Acuerdo 2052 Por el cual se aprueba la incorporación del cambio en los límites de generación y absorción de potencia reactiva de las unidades 1, 2, 4, 5, 6, 7, 8, 9 y 10 de la planta Termonorte

Acuerdo Número: 2052	Fecha de expedición: 6 Noviembre, 2025	Fecha de entrada en vigencia: 12 Noviembre, 2025
--------------------------------	--	--

CURVA DE CARGA NUEVA

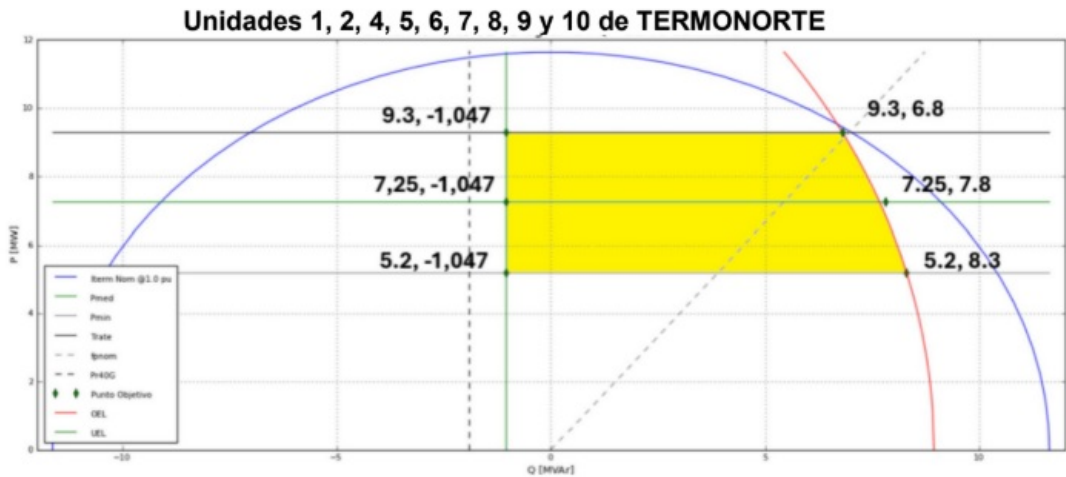
1	Aprobar la declaración de una nueva curva operativa de carga de las unidades 1, 2, 4, 5, 6, 7, 8, 9 y 10 de la planta Termonorte, en las que se define la capacidad para entrega y absorción de potencia reactiva de las plantas en función de la potencia activa generada, como se presenta a continuación:
----------	--

Unidad	Parámetro para modificar	P Anterior [MW]	Q Anterior [MVar]	P Nuevo [MW]	Q Nuevo [MVar]
TERMONORTE 1 TERMONORTE 2 TERMONORTE 4 TERMONORTE 5 TERMONORTE 6 TERMONORTE 7 TERMONORTE 8 TERMONORTE 9 TERMONORTE 10	Capacidad de Absorción de Reactivos	4,656	-1,047	5,20	-1,047
		6,8	-1,047	7,25	-1,047
		9,3	-1,047	9,30	-1,047
	Capacidad de Generación de Reactivos	4,656	8,0	5,20	8,30
		6,8	8,1	7,25	7,80
		9,3	6,8	9,30	6,80
